Krycí list ZBV

II/105 - Severní obchvat Jílového u Prahy, 5211521005

SO 521 Přeložka STL plynovodu PE160 v OK Radlík

Číslo ZBV:

Přílohy: SO521-stare potrubí.pdf; SO 521_Zákres do mapy KN.pdf

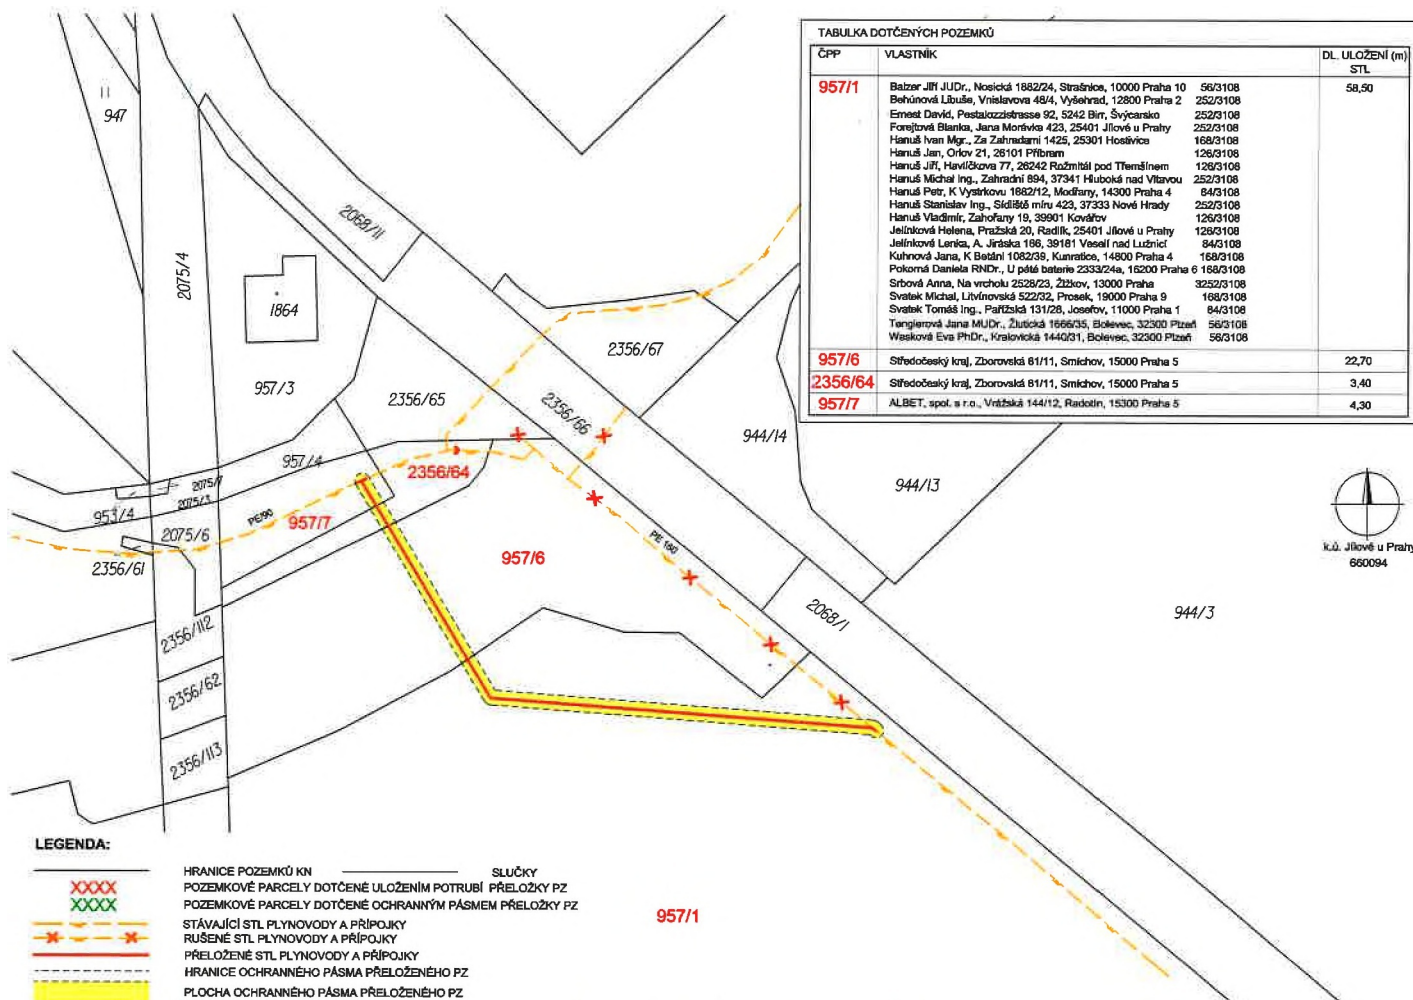
Dobrý den paní inženýrko, prosím o stanovisko ke změně likvidace starého-odstaveného potrubí plynovodu SO 521 uloženého v trvalém záboru KSUS. Důvodem ponechání potrubí v zemi a zaplnění popílkocementovou suzpenzí byla koordinace propojení plynovodu s uvedením do provozu okružní křižovatky Pražská SO 101.1. V příloze posílám zákresy vedení starého potrubí a provedené přeložky - nové potrubí. Děkuji s pozdravem.

KSÚS SK SOUHLASÍ.
